COMMUNE DE COURCHEVEL

Plan Local d'Urbanisme (PLU) de la
commune déléguée de SAINT-BON
TARENTEISE

Note de présentation

modification simplifiée n°1

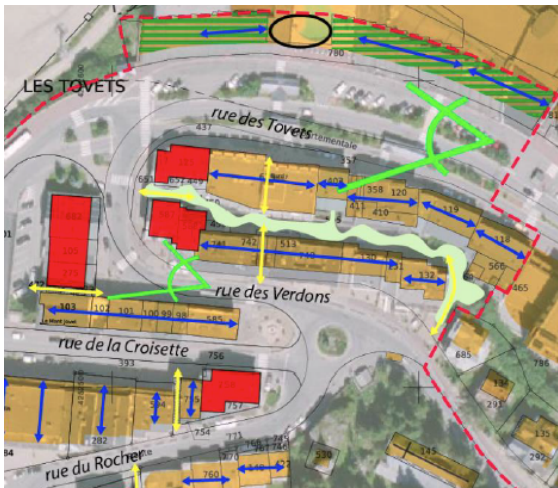
Pour traduire les principes d'aménagement modifiés, la représentation graphique de l'espace public « ouvert » situé au cœur de l'îlot (impasse des Verdons) prend une forme sinusoïdale pour tenir compte de l'adaptation par rapport aux augmentations limitées de l'emprise au sol.

1. La possibilité d'augmenter l'emprise au sol du front bâti situé entre la rue des Verdons et l'impasse des Verdons dans le cœur d'îlot

La règle graphique autorise une augmentation de l'emprise au sol de 4,50m maximum, correspondant à l'espace nécessaire pour « habiller » ces façades.

Disposition	Justification
OAP sur le secteur du centre-station  - Domaine public à conserver en espace ouvert : l'augmentation de l'emprise au sol du bâti limitrophe ~~sera donc interdite~~. Doit respecter la règle graphique et être justifiée dans le cadre d'un projet de valorisation de ses façades, notamment en habillant les fonctions d'usage (espaces de circulations, éléments techniques). Ce travail prendra notamment la forme d'une cohérence des matériaux et des couleurs déclinées : les projets successifs à l'échelle de l'îlot devront donc présenter des complémentarités entre eux.	La règle est assouplie en limitant l'augmentation des volumes bâtis à un traitement qualitatif des façades pour valoriser cet espace. La représentation graphique de l'espace public « ouvert » situé au cœur de l'îlot (impasse des Verdon) prend une forme sinusoïdale pour traduire ces principes d'aménagement.

PLU actuel	Projet de modification simplifiée n°1	Justification
 L'emprise au sol du bâti existant ne pourra pas être augmentée	 L'emprise au sol du bâti existant ~~ne~~ pourra ~~pas~~ être augmentée, uniquement : - côté impasse des Verdons (matérialisé en jaune sur le plan) sous conditions de respecter une profondeur de + 4,50m maximum (débords de toit et de balcons compris) - côté rue des Verdons uniquement : ○ pour les volumes en encorbellement ○ pour les décrochés de façade dans la limite d'une emprise inférieure à 7m² et d'une profondeur de 1,30m maximum (un seul décroché sera autorisé sur le linéaire identifié au règlement graphique) Il est logiquement précisé pour plus de clarté que la règle de la hauteur s'appliquant au bâtiment existant s'applique aussi à ces majorations de l'emprise au sol (cohérence du volume bâti).	L'objectif est ici de faciliter le renouvellement urbain de ce front bâti et de répondre aux enjeux urbains du centre-station : - Valoriser les façades donnant sur le cœur d'îlot - Donner ponctuellement du rythme au front bâti orienté sur les espaces publics structurants côté rue des Verdons.
